PITANJA I ODGOVORI PARK BUNDEK-ISTOK (RACINJAK)

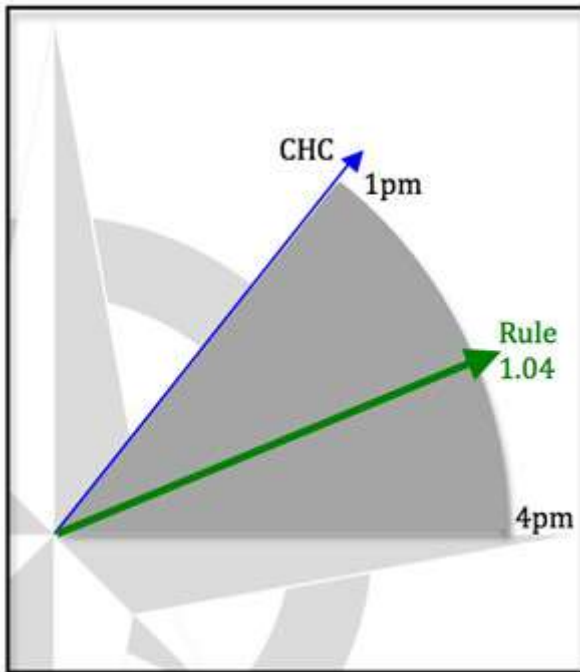
5. Koje su dopuštene orijentacije baseball terena?

Prema podacima dobivenim od Hrvatskog baseball saveza, orijentacija baseball igrališta propisana je toč. 1.04 pravila, koja kaže:

„Poželjno je da linija od kućne baze preko pitcher's platea i druge baze ide prema Istoku-Sjeveroistoku“, odnosno prema sljedećem grafickom prilogu:
